**Protokol o změně díla****Změnový list číslo 1**

Předmět díla:	Rekonstrukce lokality Kolonka Znojmo			
Objekt:	SO 01 – Stavební část			
Objednatel:	Město Znojmo			
Zhotovitel:	Společnost Kolonka Znojmo – FIRESTA + HBH			
TDI:	Znojmoinvesta, s.r.o.			
Projektant:	ATELIER TIŠNOVKA s.r.o.			
Popis změny: Demolice ŽB konstrukce brouzdaliště, dle rozsahu specifikovaného přílohou č. 1 – rozpočtem změny a přílohou č.2 – projektem bouracích prací				
Odůvodnění změny: Po odtěžení ŠD dle PD a rozpočtu, byla nalezena historická konstrukce ŽB brouzdaliště v prostoru budoucí zpevněné plochy a travního porostu. AD a TDS rozhodli o rozsahu bouracích prací této konstrukce viz. Příloha č. 2 ZL 1.. Zhotovitel s rozsahem bouracích prací nesouhlasí, jelikož je ponechávána ŽB deska pod konstrukcemi budoucích zpevněných ploch, jež svou přítomností v podkladních vrstvách může ovlivňovat. V místech ponechané ŽB nebude možné uplatňovat záruku na dílo dle SoD.				
údaje o změně	Změnu vyvolal:	Zhotovitel: Společnost Kolonka Znojmo – FIRESTA + HBH

Stavba: **22030202 Rekonstrukce lokality Kolonka Znojmo - ZL**

**Protokol o změně díla****Změnový list číslo 2**

ZL. 1. - Příloha č. 2 Fotodokumentace

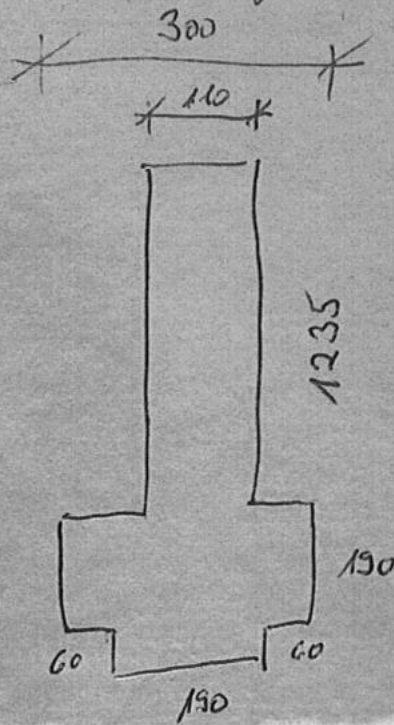
Předmět díla:	Rekonstrukce lokality Kolonka Znojmo			
Objekt:	SO 01 – Stavební část			
Objednatel:	Město Znojmo			
Zhotovitel:	Společnost Kolonka Znojmo – FIRESTA + HBH			
TDI:	Znojmoinvesta, s.r.o.			
Projektant:	ATELIER TIŠNOVKA s.r.o.			
Popis změny: Bourání chodníku, který byl vybudovaný během přípravy projektu rekonstrukce lokality Kolonka, a nebyl do PD zanesen.				
Odůvodnění změny: Během bouracích prací, byla zjištěna nová skutečnost, kterou projektová dokumentace nereflektovala, že byl v lokalitě Kolonka vybudován nový chodník o výměrách, dle přílohy. č.1 rozpočtu změny.				
údaje o změně	Změnu vyvolal:	Zhotovitel: Společnost Kolonka Znojmo - FIRESTA + HBH		
	Jedná se o změnu: (zatrhnout)	zúžení předmětu díla, kterou se snižuje cena díla		
		úprava předmětu díla bez vlivu na cenu díla		
		práce realizované a hrazené nad rámec ceny díla	X	
	Jedná se o změnu ve smyslu zákona č. 134/2016 Sb.: (zatrhnout)	§ 222 odst. 4

① Platba vozebnání + paletování (čističím)
 $1,14 + 5,7 + 13,6 = 20,44 \text{ m}^2$

② Odvoz na FCC

③ Bování obrub (v 33,5 km (50 na 1buřtu))
- nakládka
- odvoz
- skládka

④ Odstranění vozovejch vestek

NÁVRH ZMĚNY
ŘEZ D-D, DETAIL 1:10

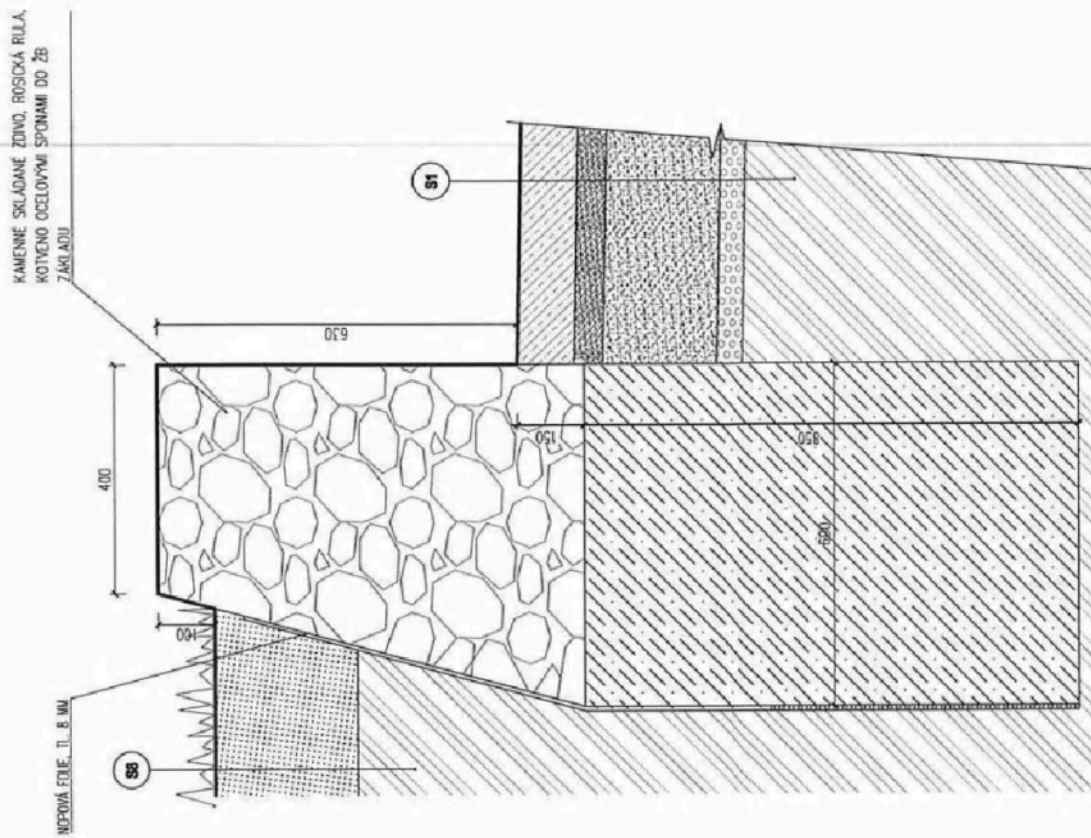
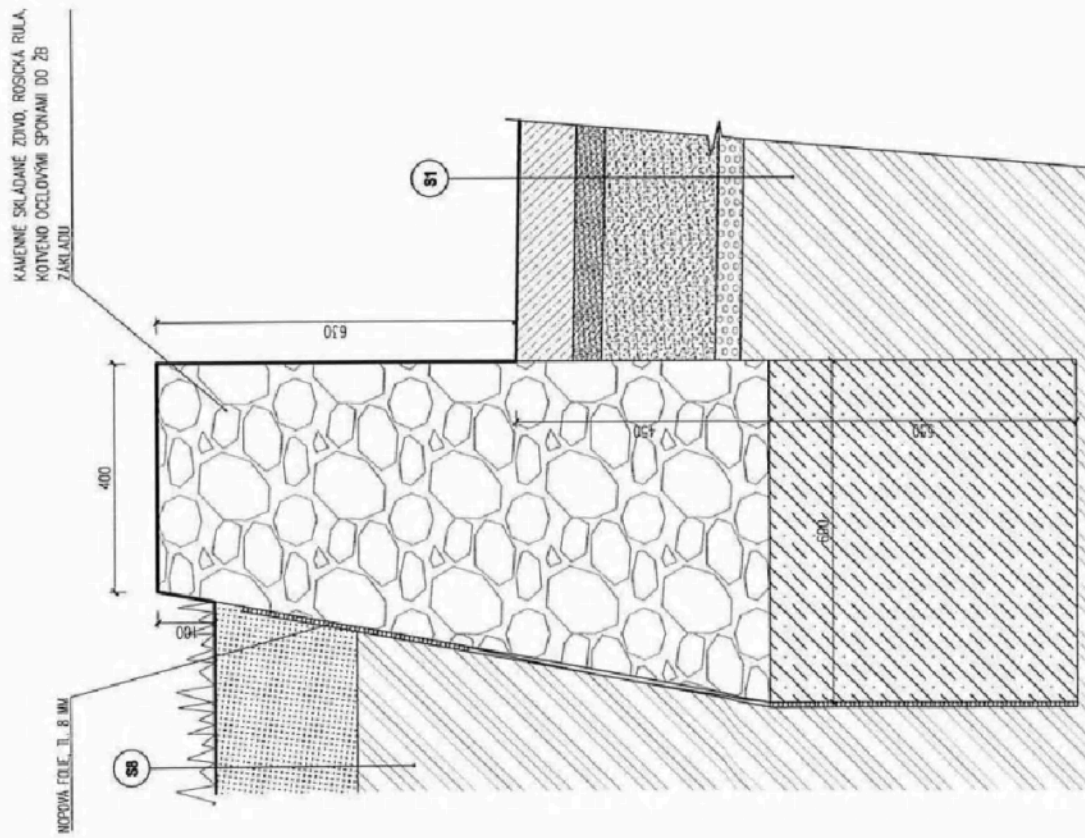
Předmět díla:	Rekonstrukce lokality Kolonka Znojmo		
Objekt:	SO 01 – Stavební část		
Objednatel:	Město Znojmo		
Zhotovitel:	Společnost Kolonka Znojmo – FIRESTA + HBH		
TDI:	Znojmoinvesta, s.r.o.		
Projektant:	ATELIER TIŠNOVKA s.r.o.		
<p>Popis změny: Z důvodu optimalizace ceny, došlo ke zvýšení základové pasu pod kamennou zídou o 15 cm a tím ke snížení výšky realizované kamenné zídky viz. příloha č.2 projektová dokumentace změny č. 3. Tímto postupem zhotovitele došlo ke snížení nákladů na straně objednatele. Tato změna neměla dopad na způsob provádění základu oproti původní PD a necenění ve veřejné soutěži.</p>			
<p>Odůvodnění změny: V rámci ekonomického přístupu k plnění díla zhotovitel navrhl optimalizaci realizace detailu založení a výstavby kamenné zídky. Cenová úspora je vyčíslena v příloze č. 1 rozpočet změny.</p>			
údaje o změně	Změnu vyvolal:	Zhotovitel: Společnost Kolonka Znojmo – FIRESTA + HBH

PŘED ZMĚNOU DLE PD
ŘEZ D-D, DETAIL 1:10

ZL. 4. - Příloha č. 2 Fotodokumentace

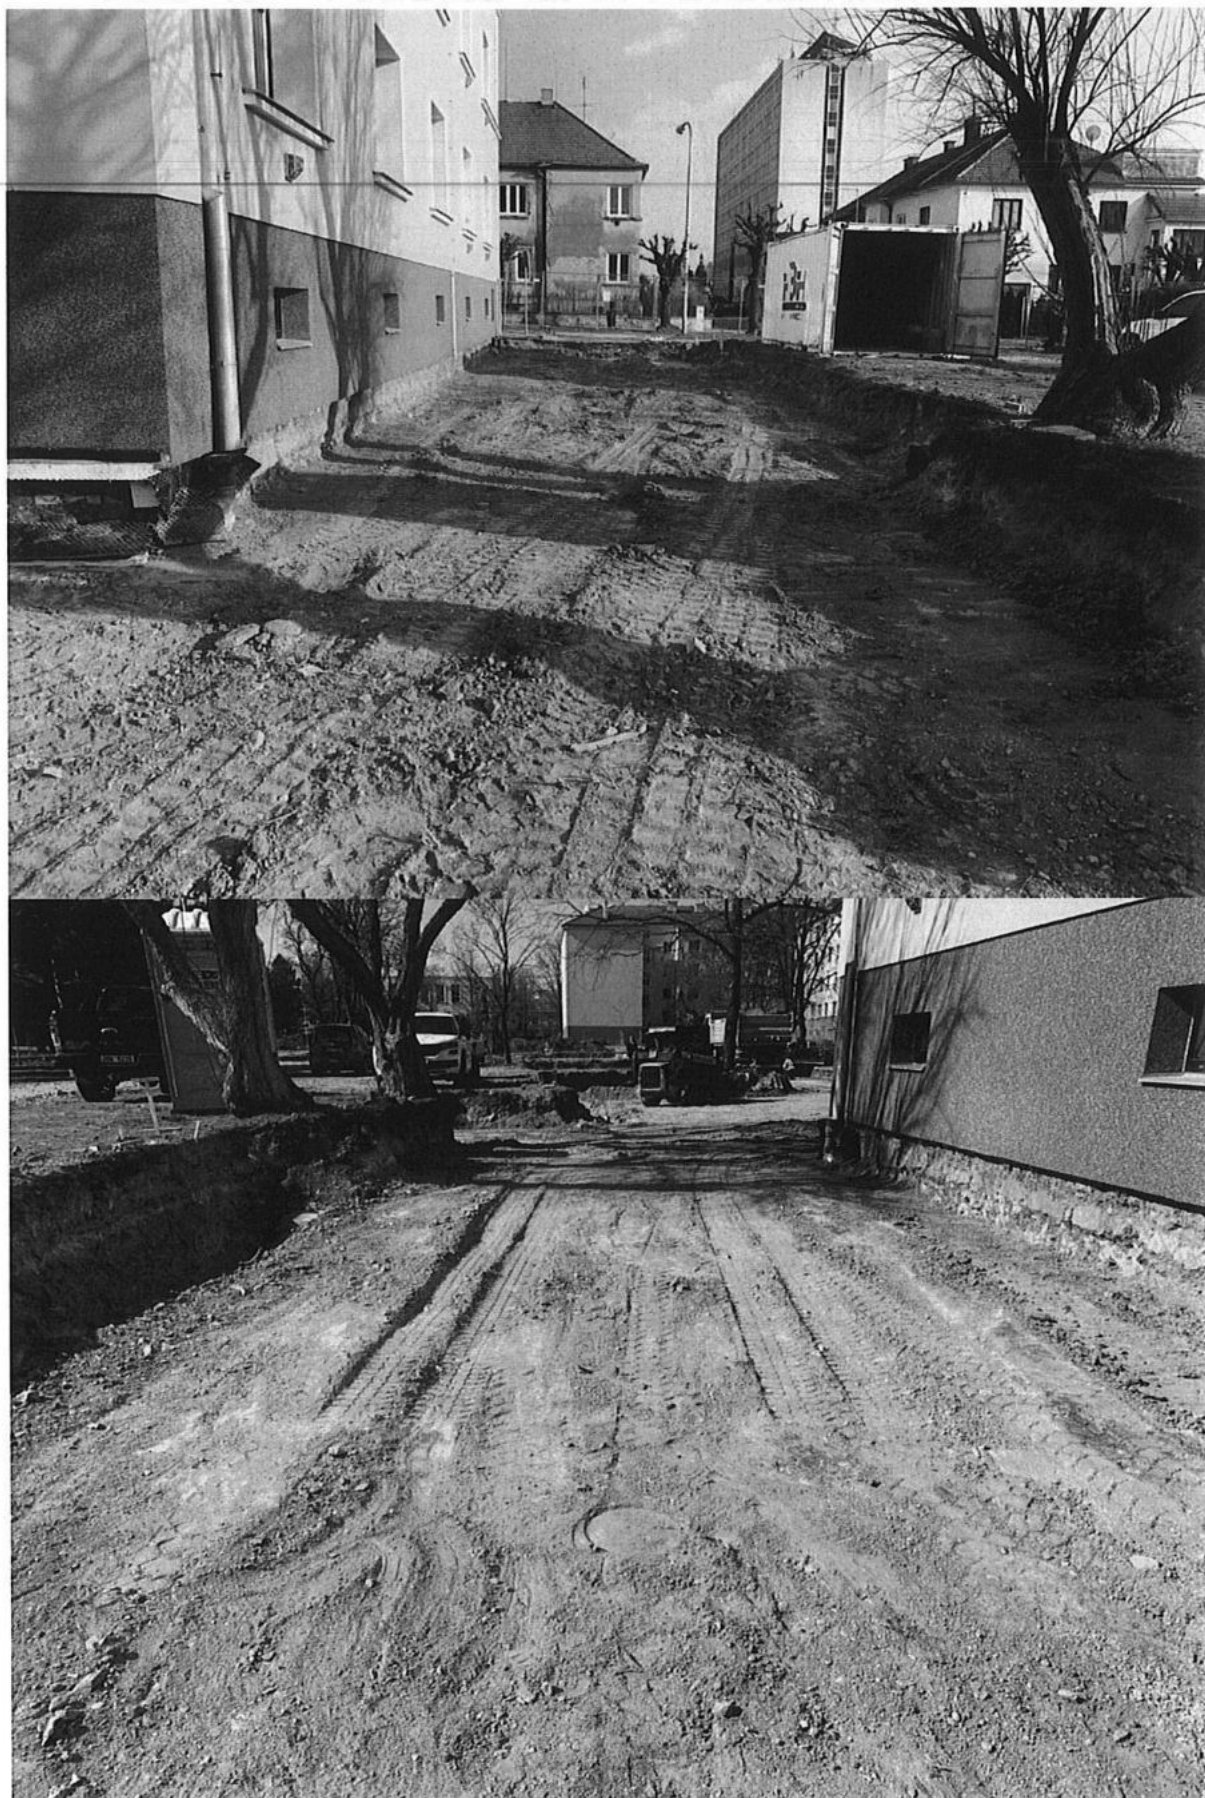
Předmět díla:	Rekonstrukce lokality Kolonka Znojmo		
Objekt:	SO 01 – Stavební část		
Objednatel:	Město Znojmo		
Zhotovitel:	Společnost Kolonka Znojmo – FIRESTA + HBH		
TDI:	Znojmoinvesta, s.r.o.		
Projektant:	ATELIER TIŠNOVKA s.r.o.		
Popis změny: Sanace pláně provedena v tloušťce 300 mm, kamenivem vyzískaným z bouracích prací páteřní komunikace.			
Odůvodnění změny: Na základě výsledků statické zatěžovací zkoušky (SZZ), bylo vyhodnoceno, že pláň nespĺňuje požadovanou únosnost 45 MPa viz. protokoly SZZ příloha č. 3. Na základě toho byl ze strany TDI navrhnutý postup sanace pláně v tloušťce 300 mm za použití vyzískané štěrkodrtě z bourání páteřní komunikace v lokalitě Kolonka. Dále byl ze strany TDS a AD snížen požadavek na únosnost nové pláně a to 30 MPa. Zhotovitel upozornil, že pokud nedojde k zaústění deštových vod z okolních střech do deštové kanalizace a budou nadále odváděny tyto vody na těleso komunikace, nemůže v daném úseku dodržet záruční podmínky.

P.č.	Číslo položky	Název položky	MJ	Množství	Cena / MJ	Celkem
Díl: 1		Zemní práce				83 191,87
1	131201112R00	Hloubení nezapaž. jam hor.3 do 1000 m3, STROJNĚ 479,752*0,3	m3	143,92560	114,50	16 479,48
				143,92560		
2	131201119R00	Příplatek za lepivost - hloubení nezap.jam v hor.3 Odkaz na mn. položky pořadí 1 : 143,92560	m3	143,92560	24,30	3 497,39
				143,92560		
3	162701105R00	Vodorovné přemístění výkopku z hor.1-4 do 10000 m Odkaz na mn. položky pořadí 1 : 143,92560	m3	143,92560	130,32	18 756,38
				143,92560		
4	171204111R00	Uložení sypaniny bez zhut na skládku vč. poplatku Odkaz na mn. položky pořadí 1 : 143,92560	m3	143,92560	308,90	44 458,62
				143,92560		
Díl: 2		Základy a zvláštní zakládání				21 977,44
5	451971113R00	Položení vrstvy z geotextilie, 479,752	m2	479,75200	45,81	21 977,44
				479,75200		
Díl: 711		Izolace proti vodě				8 440,00
6	711132311R00	Prov. izolace nopovou fólií svisle, vč.uchyc.prvků Zajištění základů BD u parkoviště F1 proti tlakové vodě : 40	m2	40,00000	211,00	8 440,00

40,00000		
Díl: 5		Komunikace				52 436,89
7	564782111RHBH	Podklad z kam.drceného 30 cm bez dodávky materiálu 479,752	m2	479,75200	109,30	52 436,89
				479,75200		
Díl: D96		Přesuny sutí a vybouraných hmot				-62 935,03
8	979081111R00	Odvoz sutí a vybour. hmot na skládku do 1 km Včetně naložení na dopravní prostředek a složení na skládku, bez poplatku za skládku.	t	-320,16600	19,33	-6 188,81
9	979081121R00	Příplatek k odvozu za každý další 1 km -19*320,166	t	-6 083,15400	1,07	-6 508,97
				-6 083,15400		
10	003	Poplatek za skládku	t	-320,16600	156,91	-50 237,25

autor: [redacted]
 výpis: [redacted]
 výška: [redacted]
 měřítko: 1:500
 číslo: 03/7822

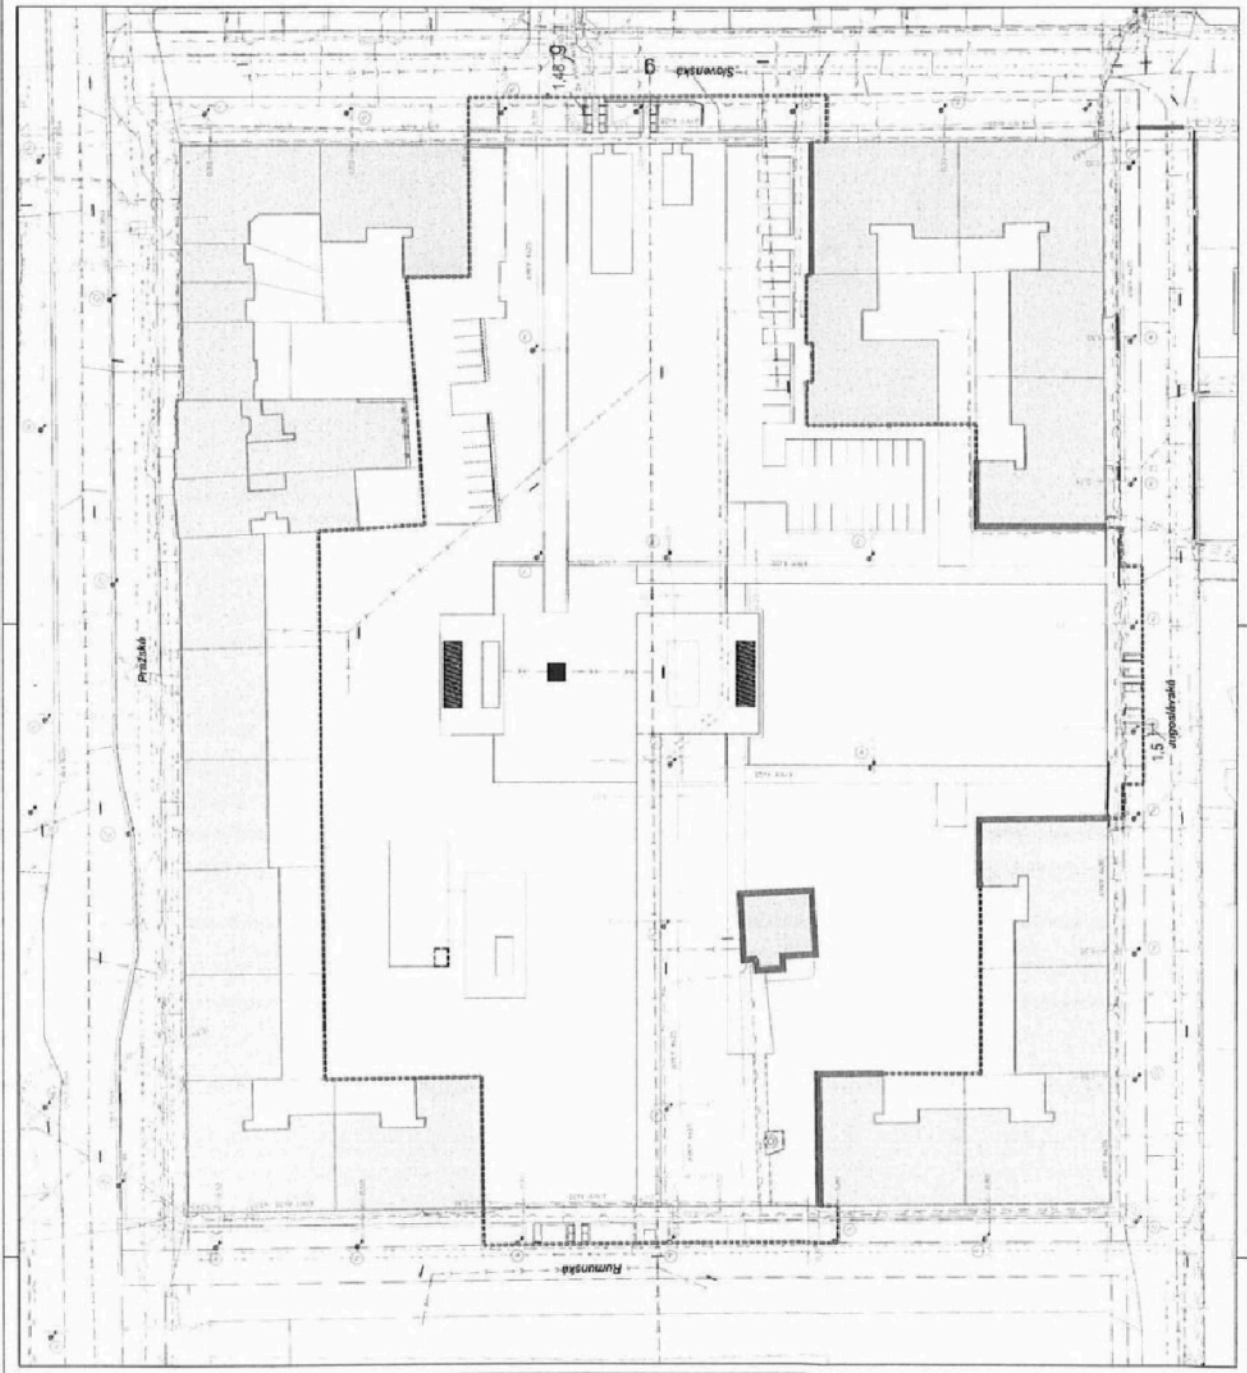
Předmět díla:	Rekonstrukce lokality Kolonka Znojmo		
Objekt:	SO 01 – Stavební část		
Objednatel:	Město Znojmo		
Zhotovitel:	Společnost Kolonka Znojmo – FIRESTA + HBH		
TDI:	Znojmoinvesta, s.r.o.		
Projektant:	ATELIER TIŠNOVKA s.r.o.		
Popis změny: Nebudou realizovány okapní chodníčky vč. drenážního potrubí.			
Odůvodnění změny: AD společně s TDI a objednatelem rozhodli, že nebudou realizovány okapní chodníčky vč. drenáže v rozsahu dle přílohy č. 2 projektová dokumentace změny.			
údaje o změně	Změnu vyvolal:	AD, TDI, a objednatel město Znojmo	
	Jedná se o změnu: (zatrhnout)	zúžení předmětu díla, kterou se snižuje cena díla	
		úprava předmětu díla bez vlivu na cenu díla	
		práce realizované a hrazené nad rámec ceny díla	X
	Jedná se o změnu ve smyslu zákona č. 134/2016 Sb.: (zatrhnout)	§ 222 odst. 4	
		§ 222 odst. 5	X
		§ 222 odst. 6	
		§ 222 odst. 7	
	Způsob projekčního řešení změny: (zaškrtnout)	zápis do SD (deníku změn)	X

2	591 05 *S7ad* - ak	Dlažba z žulové kostky - kompletní skladba okapový chodník aktualizace 5.4.2022	m2	86,00000	2 538,11	218 277,46
---	--------------------	---	----	----------	----------	------------

ve skladbě
 ;* žulová kostka 50/50/50 mm tl.50 mm- mozaika spára 20mm
 ;* spáry vyplněny drti
 ;* lože dlažby z drti fr.4-8mm tl.40 mm
 ;* makadam + drenážní potrubí DN 100mm tl.512-572 mm
 ;* nopová fólie
 ;* geotextilie
 ;* zhutněná pláň

Skutečnost : 172*0,5 86,00000

CELKOVÁ DÉLKA - OBRUBNÍKY: 172 m

DETAIL K1:

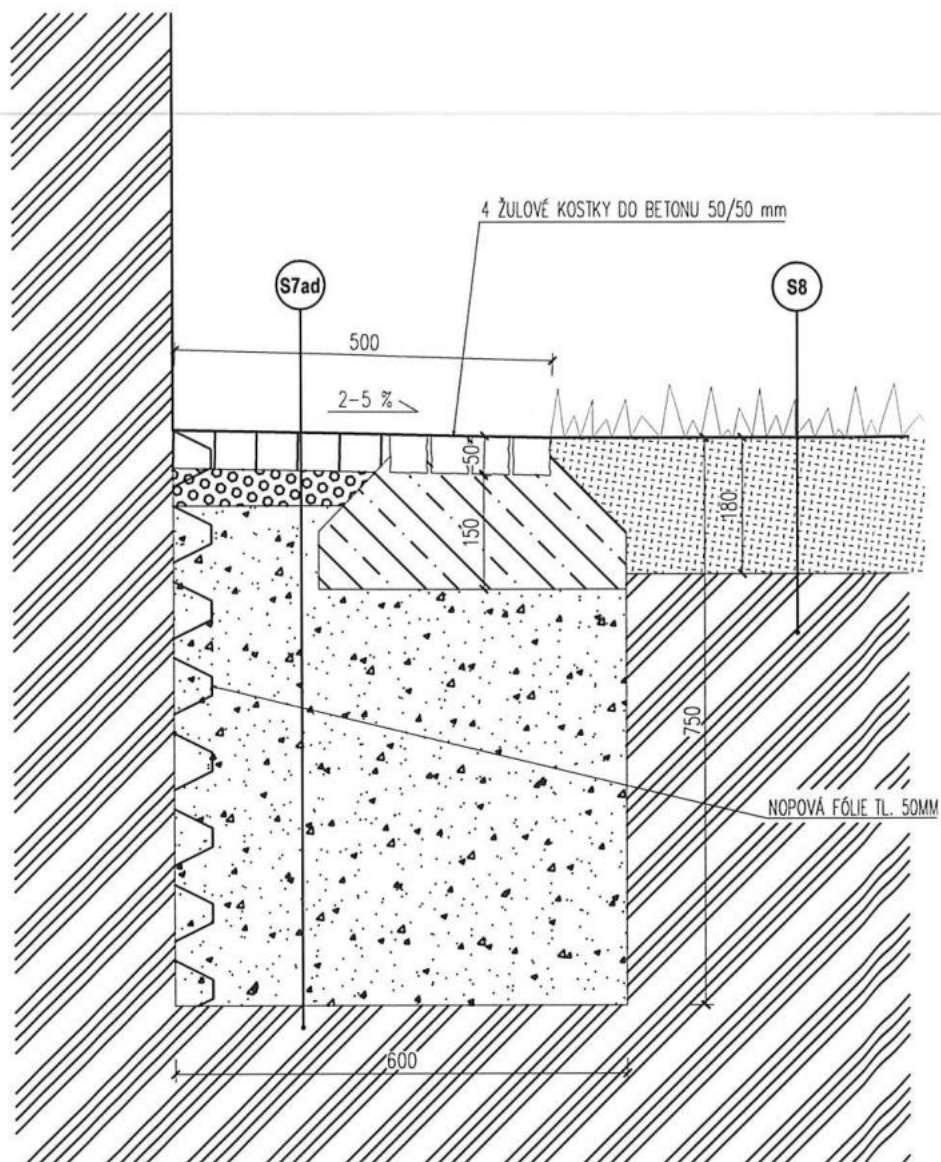
3.5.2022	
		3.5.2022	
		3.5.2022	
		3.5.2022	
3.5.2022			
přílohy	Přílohy:		
	č.1 - Rozpočet změny		
	č.2 - Projektová dokumentace změny – situace rozsahu		
č.3 - Projektová dokumentace změny – detail K1

DETAIL PŘECHODU TRÁVNÍK x OKAPOVÝ CHODNÍK
